敦賀発電所2号炉  
調査データのトレーサビリティの確認結果に関するコメント回答

令和5年2月10日  
日本原子力発電株式会社

## 敦賀発電所2号炉 第1099回審査会合からのコメント一覧

ボアホールカメラ展開画像との対比結果(H27-B-1 深度75.57~76.00m)

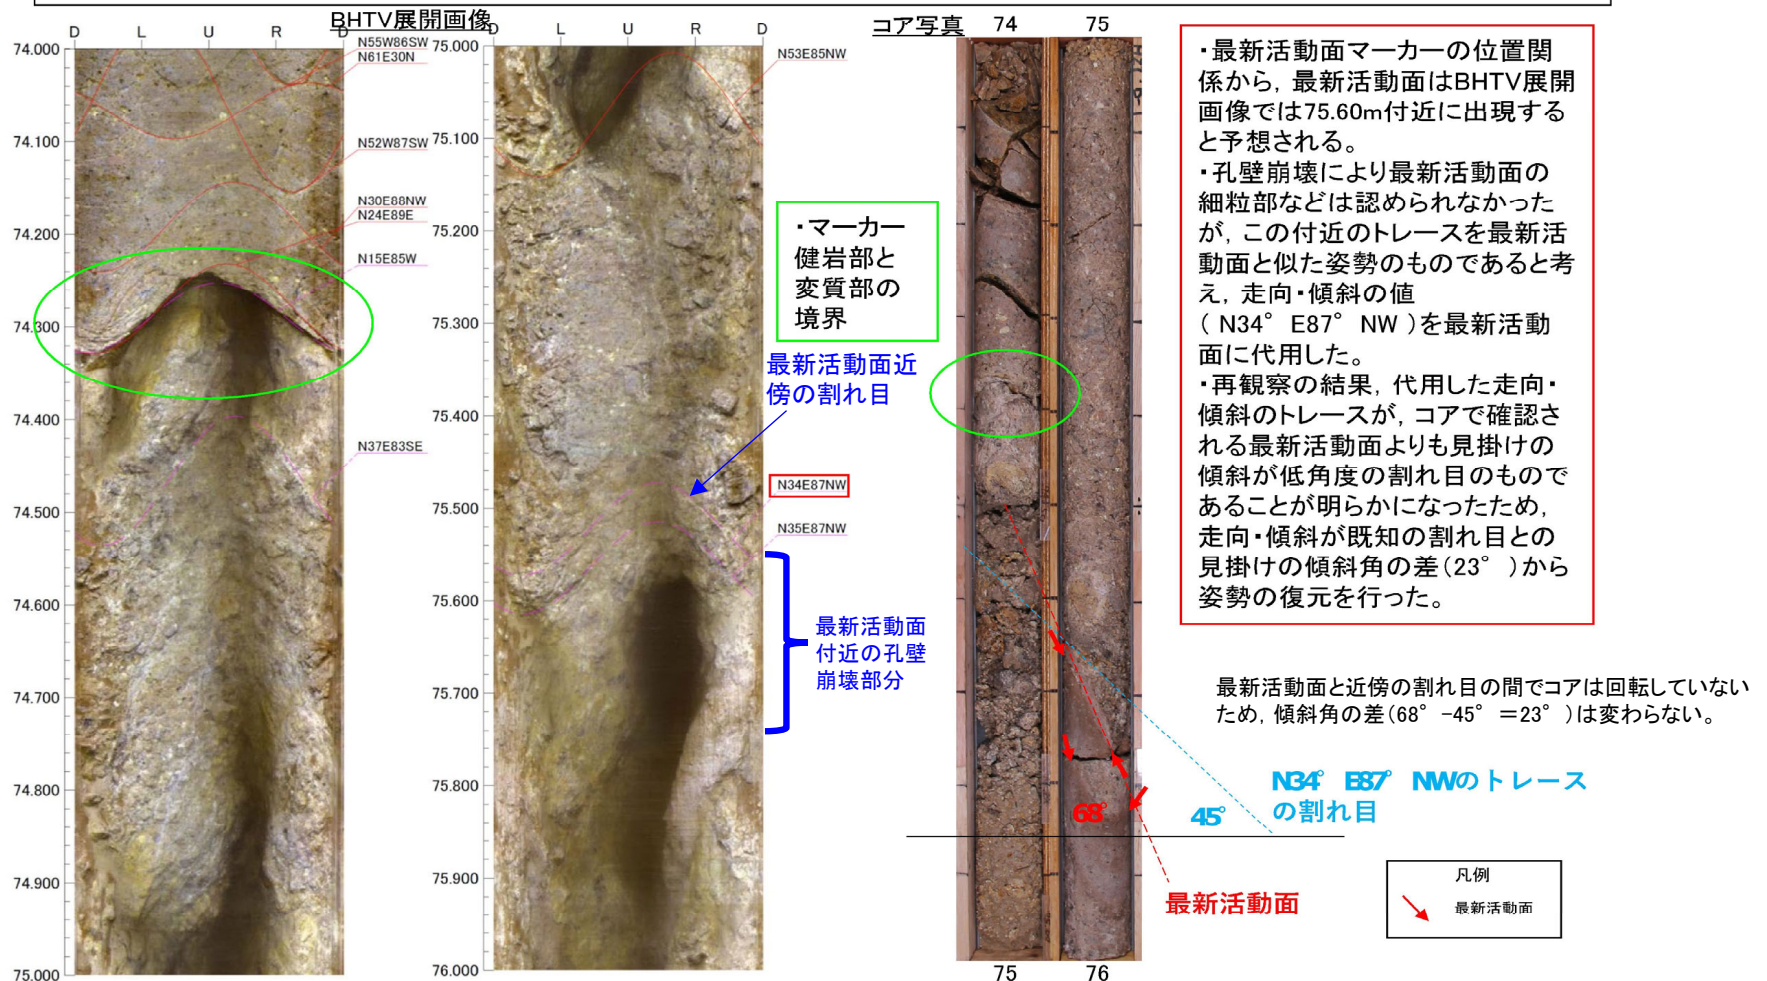
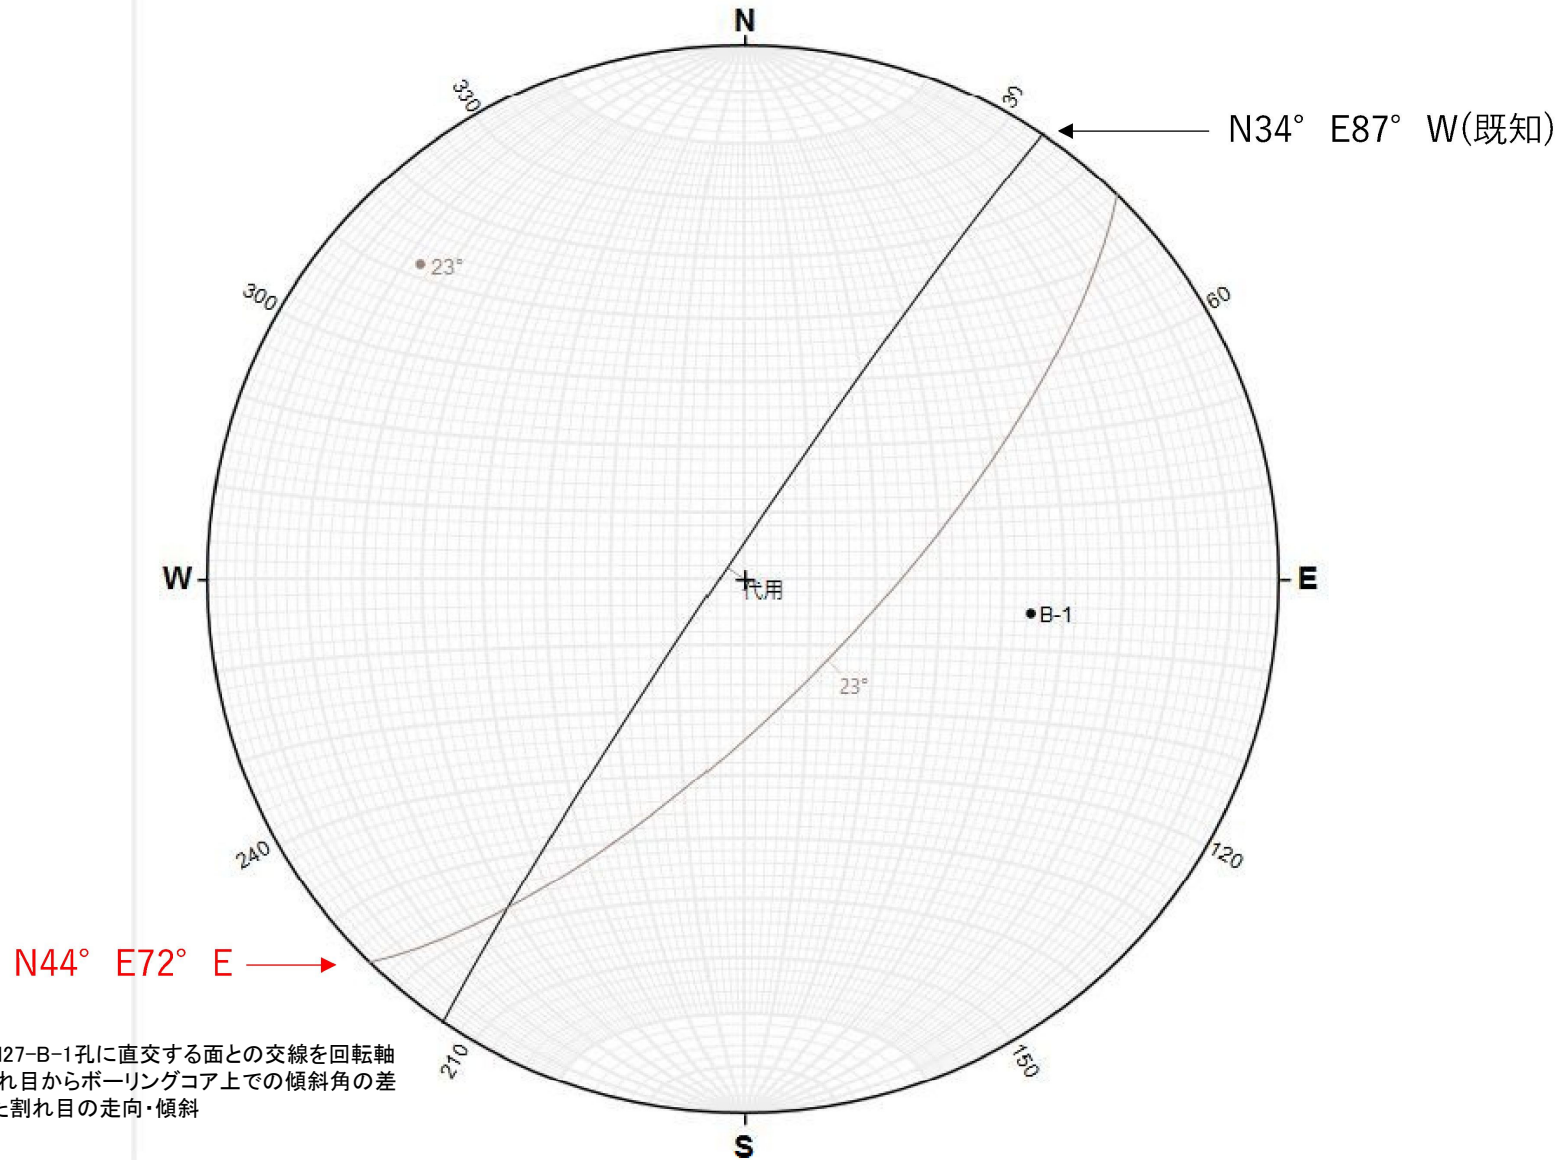
- ・ 従前提示していたデータでは、性状一覧表にN34E87NWと記載していたが、この走向・傾斜の割れ目は最新活動面よりも見かけの傾斜が低角度の割れ目であることから、以下のとおり、走向・傾斜をN34E87NW からN44E72Eに変更した。
- ・ BHTV画像を確認したところ、孔壁崩壊により最新活動面(深度75.73m)の走向・傾斜が取得できていなかったため、最新活動面と同じコアにある近傍の割れ目の走向・傾斜(N34E87NW, BHTV展開画像の青色矢印で示した割れ目)を用いて、その割れ目と最新活動面のコアにおける姿勢から最新活動面の走向・傾斜をN44E72Eと推定した。
- ・ 従前提示していたデータは、最新活動面近傍の割れ目の走向・傾斜(N34E87NW)を最新活動面の走向・傾斜として代用していた。

・ H27-B-1孔 深度75.57~76.00mの破碎部の最新活動面の走向・傾斜をN34° E87° NWで代用したが、これはコアで確認される最新活動面よりも見掛けの傾斜が低角度の割れ目のものであることが明らかになったため、走向・傾斜が既知の割れ目との見掛けの傾斜角の差(23°)から姿勢の復元を行った。

・ H27-B-1孔 深度75.57~76.00mの破碎部の最新活動面の走向・傾斜を、走向・傾斜が既知の割れ目との見掛けの傾斜角の差(23° ) から姿勢の復元を行い、最新活動面の走向・傾斜N44° E72° Eを推定した。
